計議第302号議案

土地区画整理事業の事業計画の変更に
対する意見書について

令和元年11月
京都市

伏見西部第三地区土地区画整理事業の概要

今回の事業計画変更の概要（2）

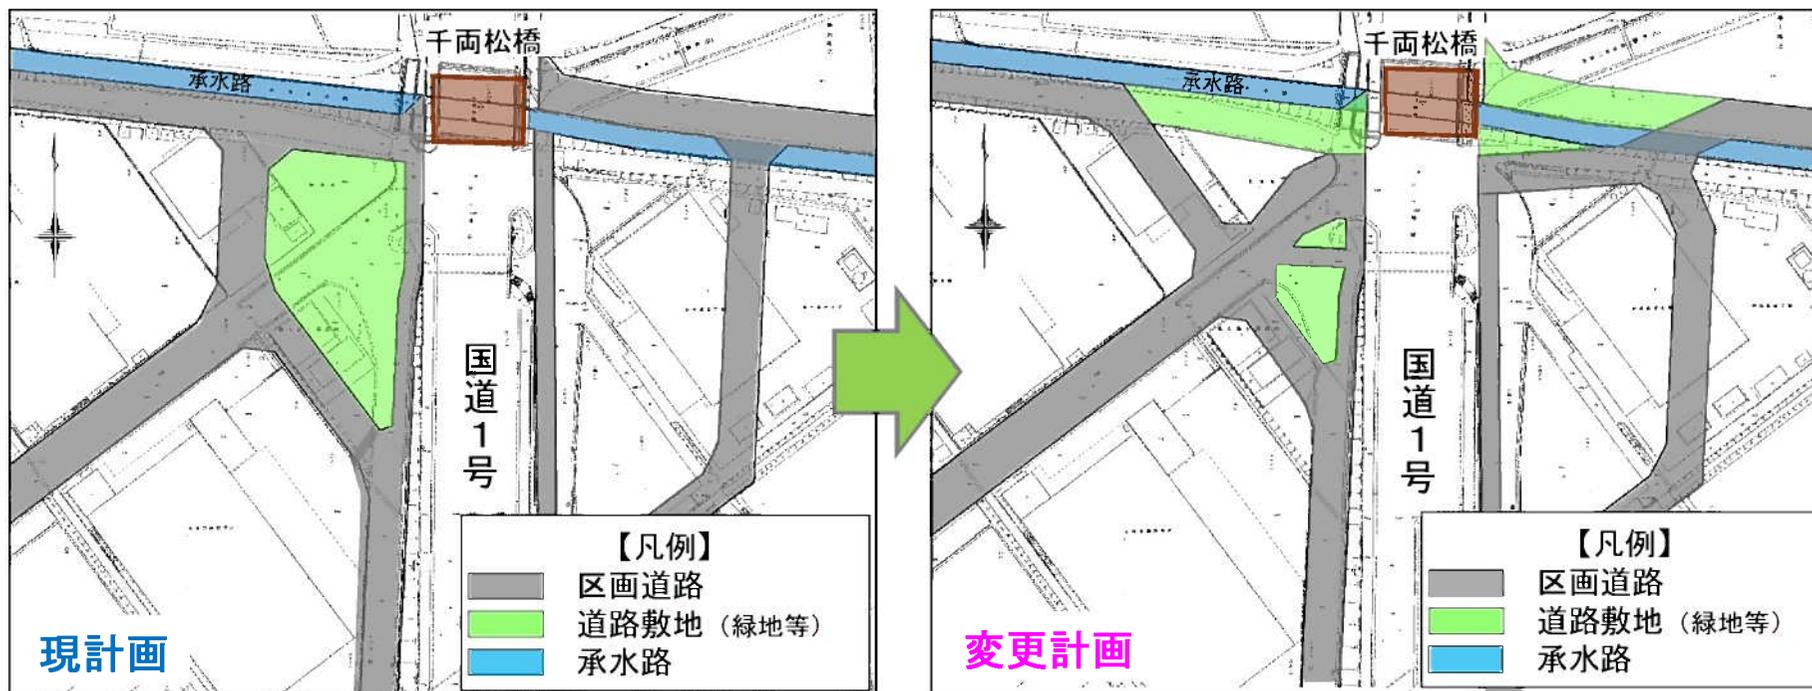
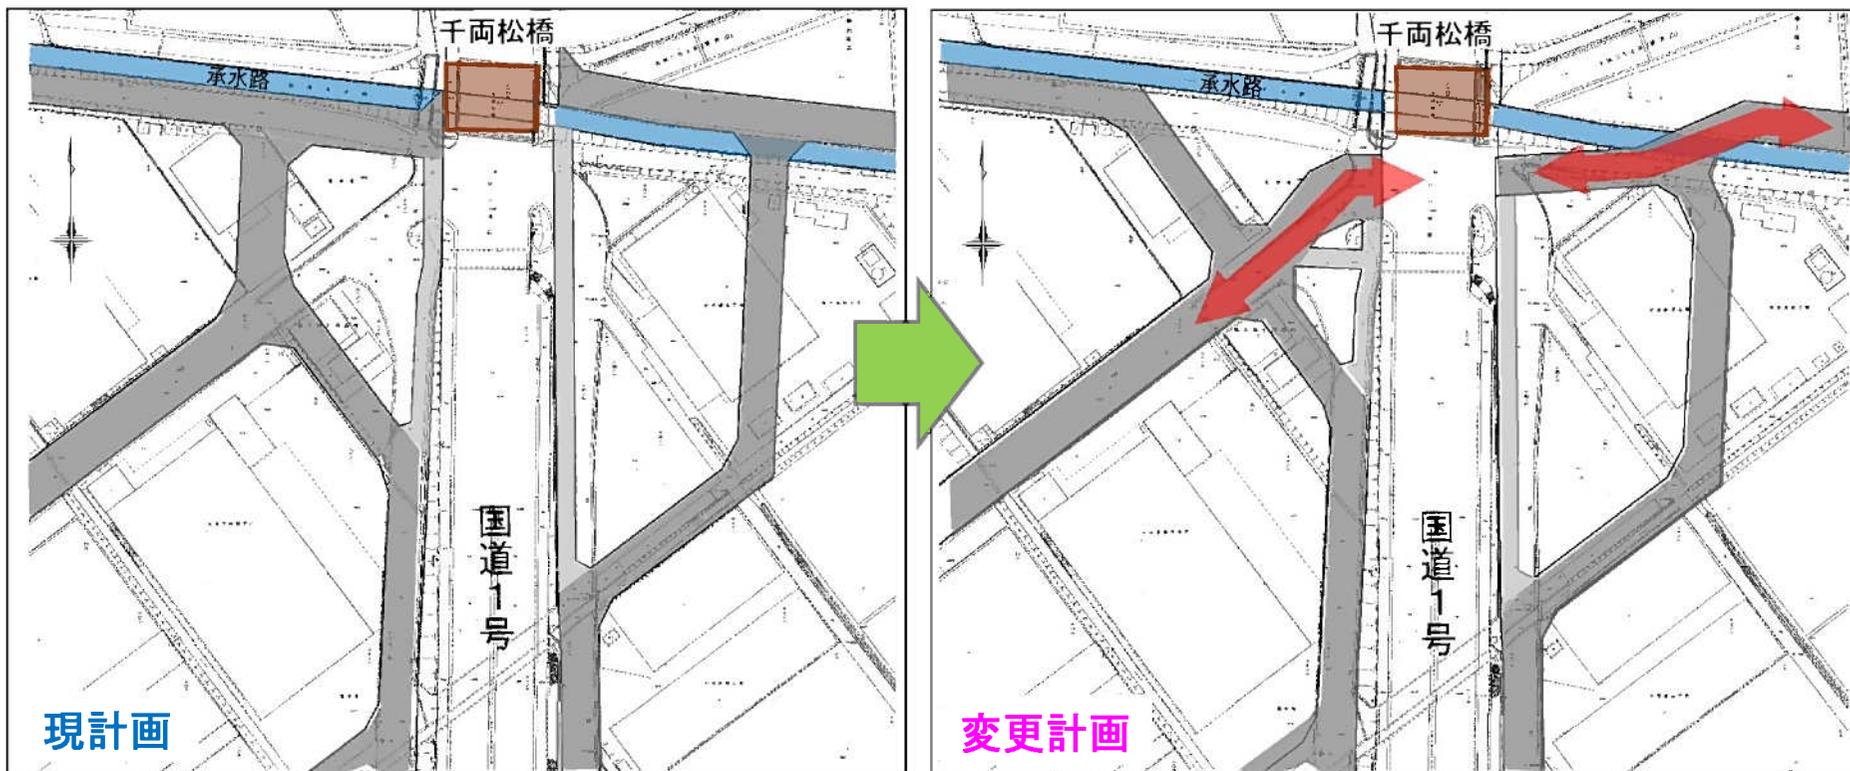
曲がりくねった取り付け道路にすることが、千年の都である京都の道路設計なのか。100年先を考えた場合、どちらがふさわしいか。

- ・ 交通の安全に配慮したうえで、現計画と同等の機能を有する交差点である。
- ・ 事業費の削減、事業期間の短縮が可能によりよい計画と考えている。

意見書の内容と事業者の見解（2）

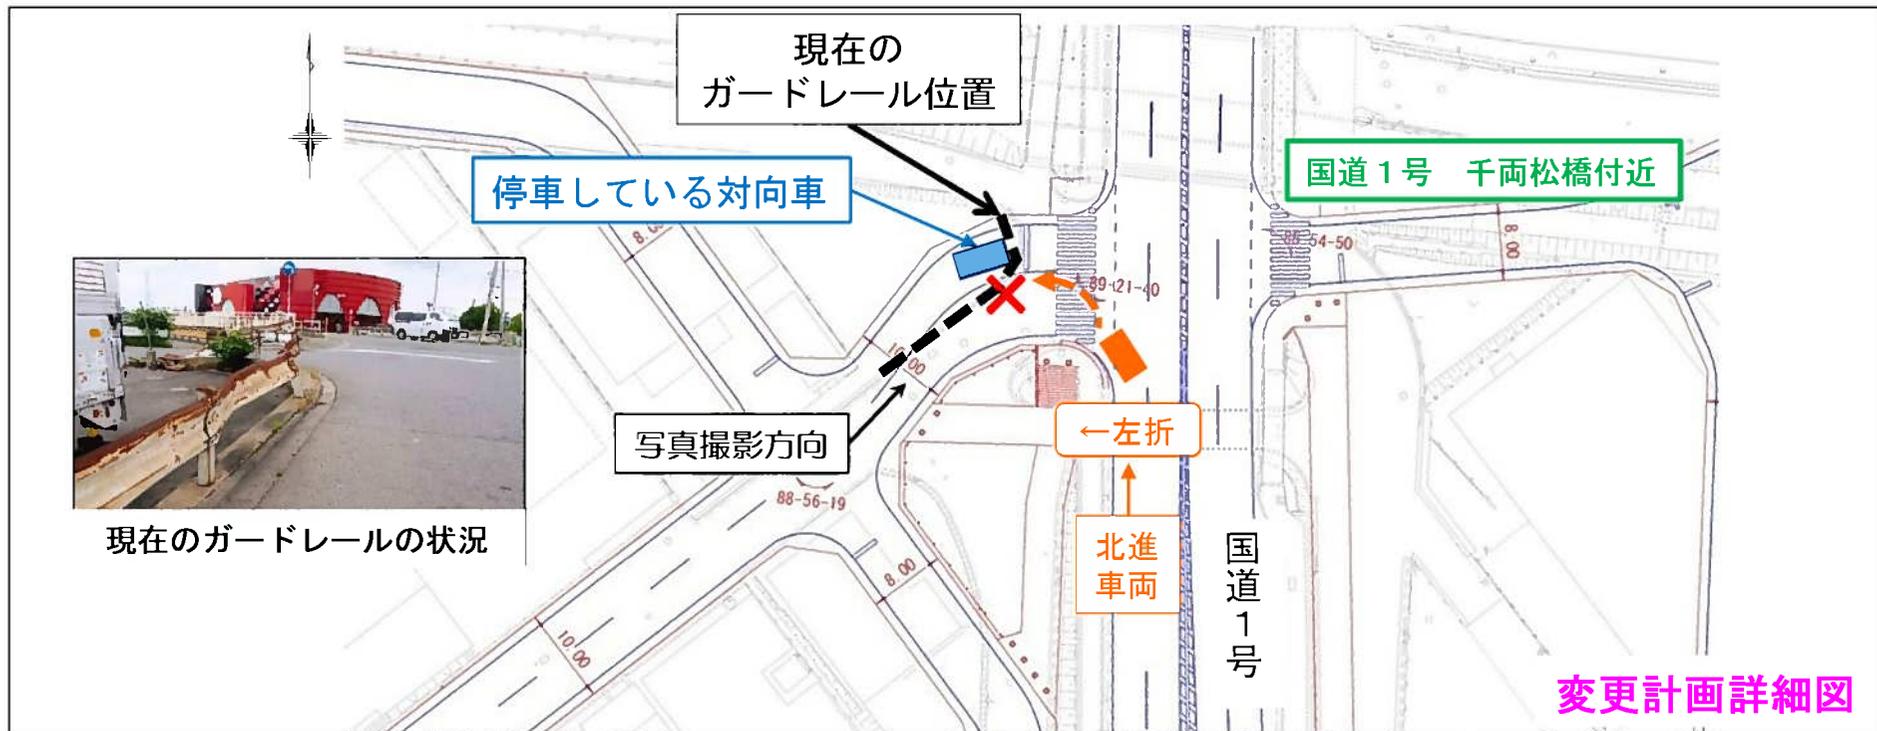
国道1号を北進する車両が左折する際に、現在のガードレールに車が衝突するよう
に、停車している対向車と衝突するのではないか。

詳細な設計に基づき、幅員の確保、中央線の設置を行った計画であり、車両が円滑かつ安全に通行できるものと考えている。

意見書の内容と事業者の見解（3）

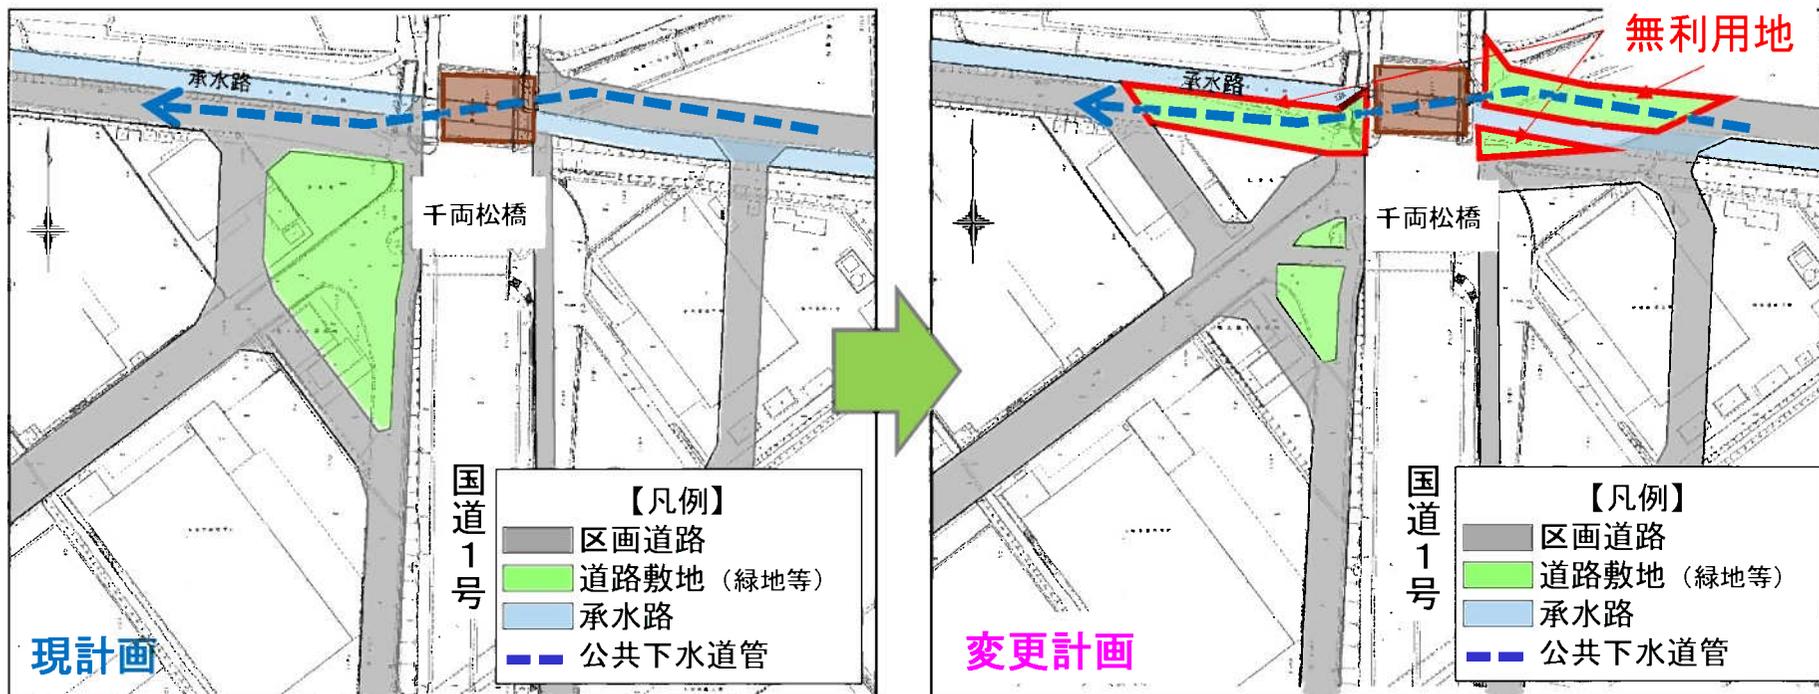
変更部分が，地下に下水道管が通っているだけで無利用地となり，維持管理費も無駄になる。

- ・ 下水道管が埋設されていることや農道への通行確保が必要であるため，緑地や自転車歩行者専用道として管理し，無利用地にはならない。
- ・ 今回の変更で，道路面積は縮小しており，維持管理費が増大するものではない。

意見書の内容と事業者の見解（4）

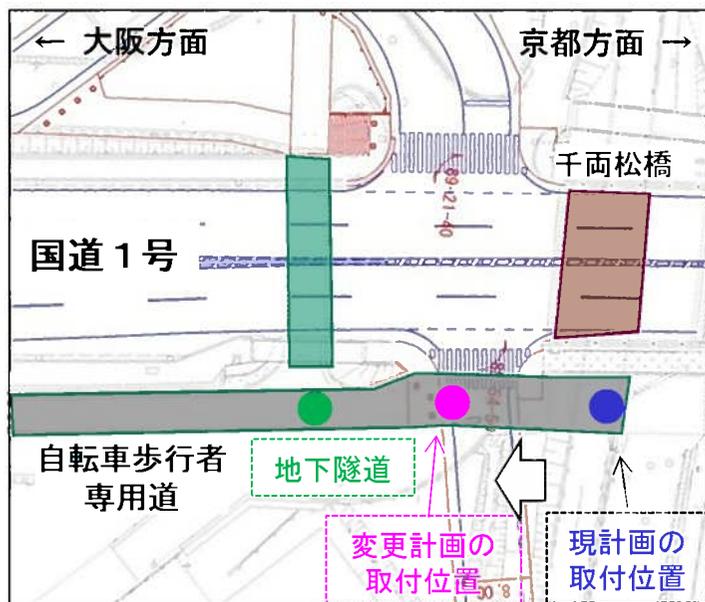
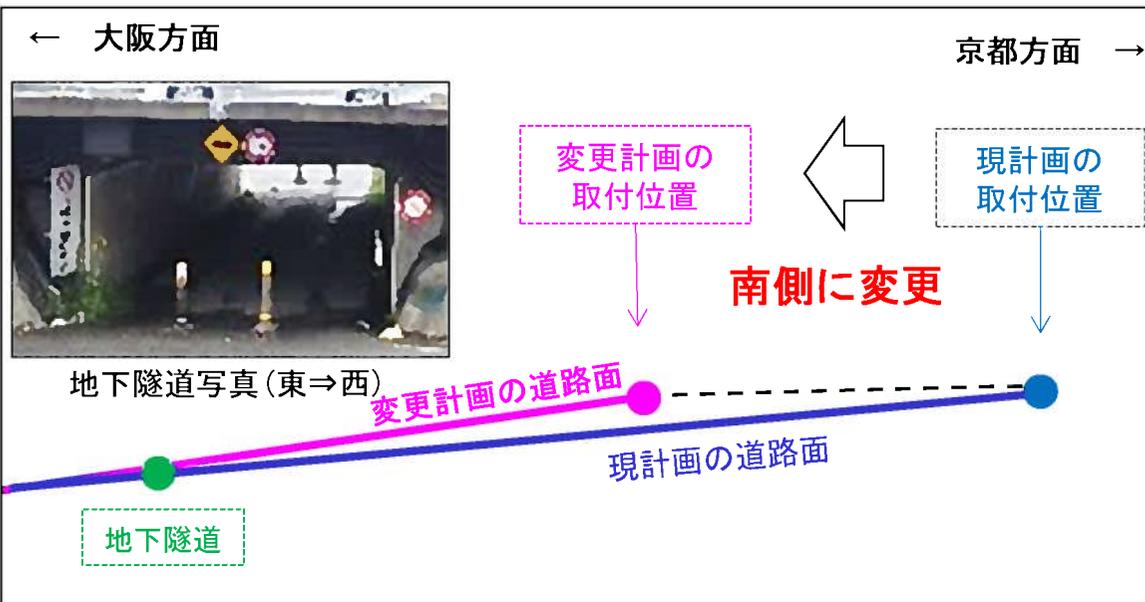
区画道路の取付位置が南側に変更したため、勾配が大きくなることで歩行者や自転車の通行に支障をきたす。

地下隧道への接続を確保するため、道路勾配は若干大きくなるものの、道路構造令等の基準内の計画である。
